## PROGETTO ESECUTIVO DELLA SECONDA LINEA TRANVIARIA DI BOLOGNA (TRATTO NORD LINEA VERDE)

Relazione di riscontro nota ARPAE prot. SINADOC 37641/2024

Figura 1-Stralcio nuovo layout Cantiere M3

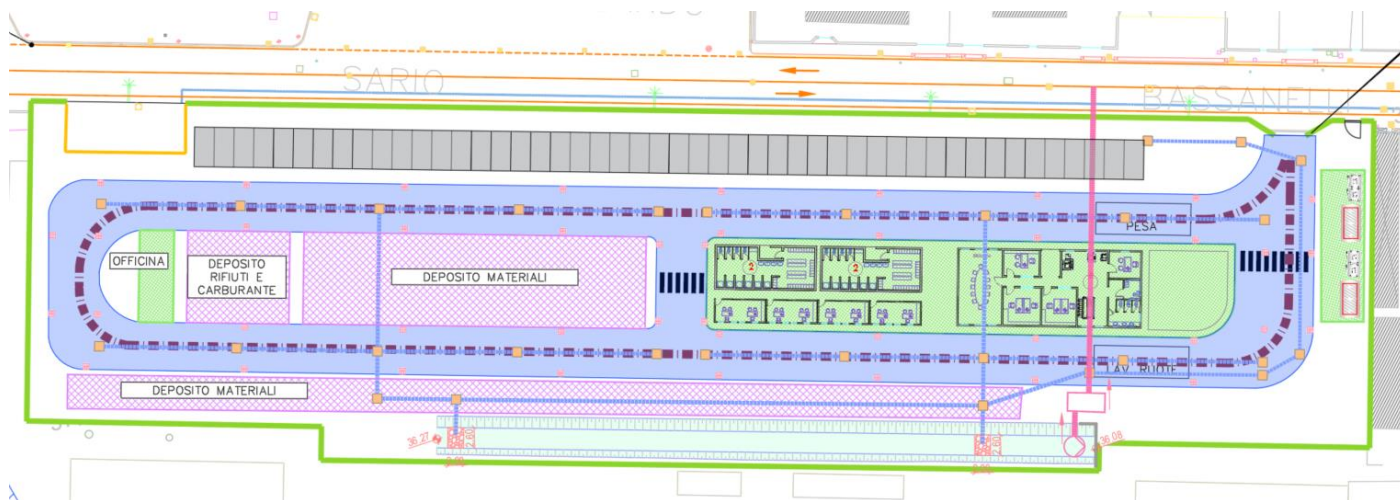
La prescrizione n.10 viene quindi **rimandata alla fase di cantierizzazione**. In relazione al Layout del cantiere M3 di via Bassanelli (riportato nell'elaborato B381C-E-X00-CAN-XXX-RT01), si richiede di valutare lo spostamento dell'area dedicata a depositi di materiali, rifiuti e carburante sul lato opposto dell'area di cantiere, per allontanarla dall'area scolastica.

Si conferma la verifica e si modifica il layout M3 allontanando le aree citate dall'area scolastica. Tali aree per quanto possibile sono state posizionate sul lato opposto e solo in parte nella zona centrale.

A tale proposito si rimanda al documento *"B381C-E-X00-PSC-XXX-DR-10-B\_Macrocantiere M - Cantieri M3 - Parcheggio Bassanelli"*.

Figura 2-dettaglio pavimentazioni

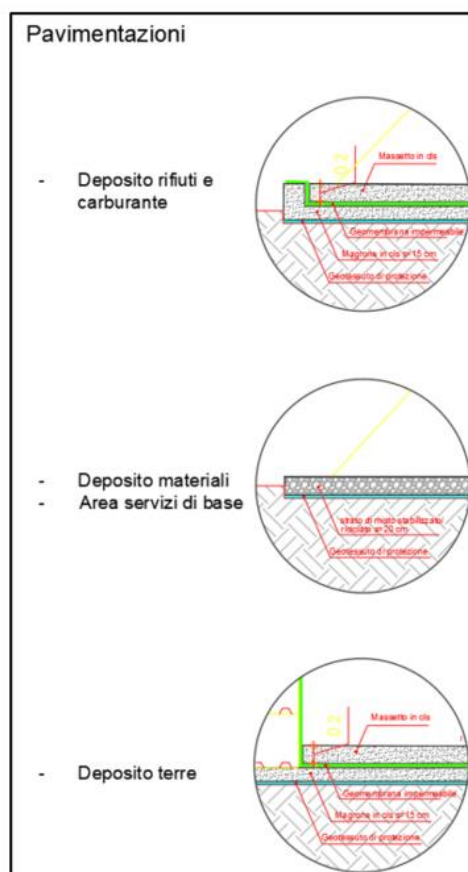
- gli elaborati grafici hanno un dettaglio non sufficiente al fine di potere valutare i necessari presidi previsti nei cantieri principali con particolare riferimento al cantiere di via Bassanelli (identificato M3 nella Relazione di cantierizzazione e V2 nel PSC) ed al cantiere del Deposito Rimessaggio nord (identificato R5 nella Relazione di cantierizzazione ed S nel PSC). Non sono chiaramente comprensibili le pavimentazioni previste nelle aree di deposito materiali e terre per il riutilizzo (da distinguere anche per qualità), nelle aree di distribuzione carburanti e nelle aree di deposito rifiuti; nel merito si rilevano anche incongruenze tra quanto descritto in relazione (pietrisco e stabilizzato di cava) e graficamente documentato nella tavola B381C-E-X00-CAN-XXX-PA-01-A (CLS).

Negli elaborati B381C-E-X00-PSC-XXX-DR-10-B, B381C-E-X00-PSC-XXX-DR-12-B, B381C-E-X00-PSC-XXX-DR-13-B sono stati inseriti i dettagli delle pavimentazioni previste nelle aree di deposito terre, deposito materiali, nelle aree di distribuzione carburanti e nelle aree di deposito rifiuti. Tali dettagli verranno specificati nella relazione di cantierizzazione B381C-E-X00-CAN-XXX RT-01.
